INFORME DE LA DIRECCIÓN DE VERIFICACIÓN DE CONTRATOS						Nº 07/2017
FECHA	23 /01 /2017					
INSTITUCIÓN	MUNICIPALIDAD DE COLONIA INDEPENDENCIA.					
AUTORIDAD FIRMANTE	SR. JOSE ELIGIO SILVERO – INTENDENTE.					
Expediente Nº	7.413/16.					
CONTRATO Nº	--/--					
FECHA CONTRATO	31/10/2011.					
PROCEDIMIENTO	CD N° 8/2011.					
OBJETO	"CONSTRUCCION DE PUENTE H°A° SOBRE ARROYO CAPI'I SANTA ROSA – PIRECA BAJA".-					
CONTRATISTA	ANGEL BRITEZ DUARTE.					
REPRESENTANTE LEGAL	ANGEL BRITEZ DUARTE.					
R.U.C.	2218898-3					
MONTO CONTRATADO	99.900.000.-					
ID LLAMADO Nº	224645/2011.					
C.C. N°	CD-30053-11-38420 Monto: Gs. 99.900.000.-					
ORIGEN	**DJ**	**DNC**	**AP**	**OF**	**SE**	**O**
					X

INFORME TECNICO DE VERIFICACION CONTRACTUAL				ITV Nº 135/2016
FECHA	26/12/2016.			
REFERENCIA	CD N° 08/2011 *"Construcción de puente de H°A° sobre el Arroyo Capi.i Santa Rosa-Pireca Baja"*		**ID**	224.645/11
EXPTE.	7.413/16		**FECHA**	07/07/2016
CONTRATANTE	Municipalidad de Independencia.			
CONTRATISTA:	Ángel Britez Duarte			
FISCALIZACION	----------			
CONTRATO N°	**FECHA:**	----------	**PLAZO DE VIGENCIA**	
ORDEN DE INICIO	**FECHA**	---------	**PLAZO DE EJECUCION**	
RECEPCION PROVISORIA	*

3.1.2 Puente

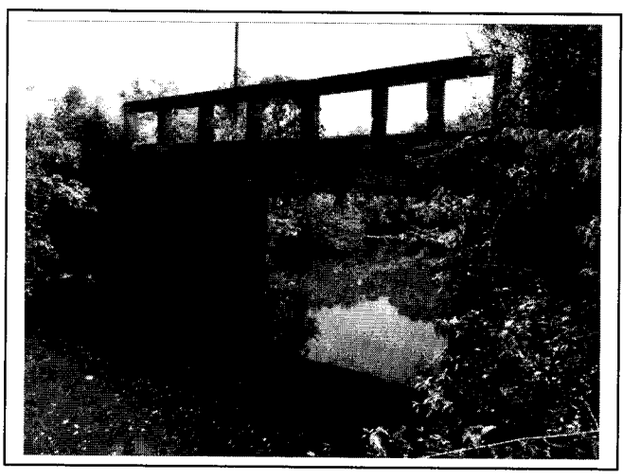
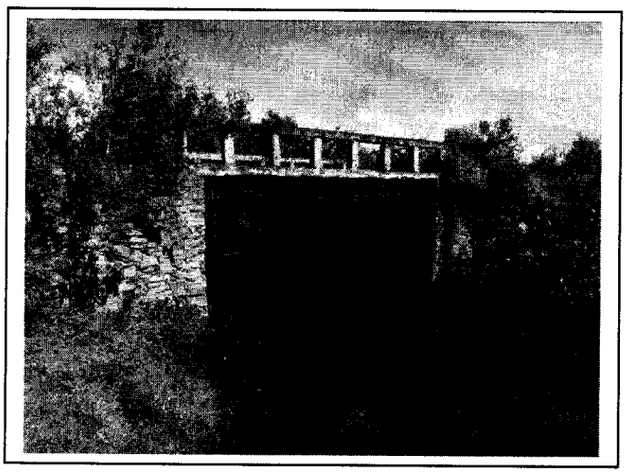
En planilla de precio se encontraba estipulado lo siguiente: longitud de 8,00 m

Ancho: 5.00 m, h: 2,50 m durante la verificación in situ se constató lo siguiente el puente cuenta con una longitud total de 7,65 con ancho de 5,20 m y la altura es de 2.50 m. La altura es congruentes con lo graficado en el plano, sin embargo en cuanto al ancho y longitud hay una incongruencia el ancho es mayor a lo solicitado y en cuanto la longitud menor.

3.1.3 Cimiento de PBC y Muro de Contención

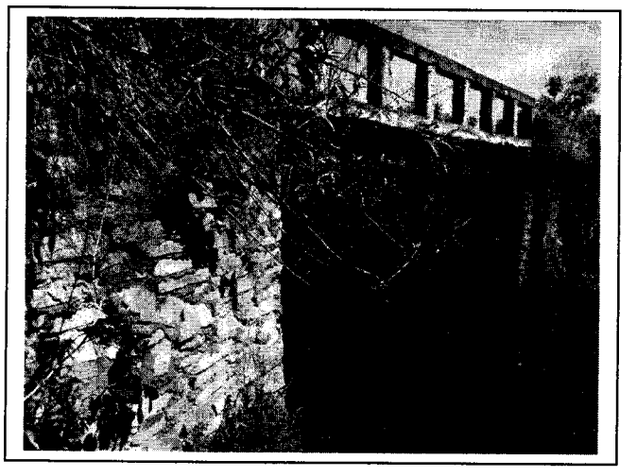
En la EE.TT expresa lo siguiente *"La cimentación se realizara con piedras de resistencia necesaria para tal caso como la caliza.* En cuanto a la cimentación expresa lo siguiente "*Así como la cementación el muro de contención se hará de*

PBC cuidando que las juntas de las mismas no excedan lo necesario y utilizando las cuñas de piedra para que las misma de bloques puedan ajustarse en su colocación respectivamente". Como se tiene a la vista libro de obra o alguna otra documentación se desconoce el proceso constructivo de la misma no se puede determinar si posee la resistencia necesaria.

En otro punto la EE.TT menciona lo siguiente *"La superficie exterior del muro de contención será plana, las juntas de la misma serán sellada e impermeabilizadas con concreto 1:3 (cemento-arena lavada) de modo a evitar las infiltraciones que pueden dañar la estructura.* En la verificación in situ se observó que la superficie exterior del muro no se encontraba sellada incumpliendo lo establecido en la EE.TT.
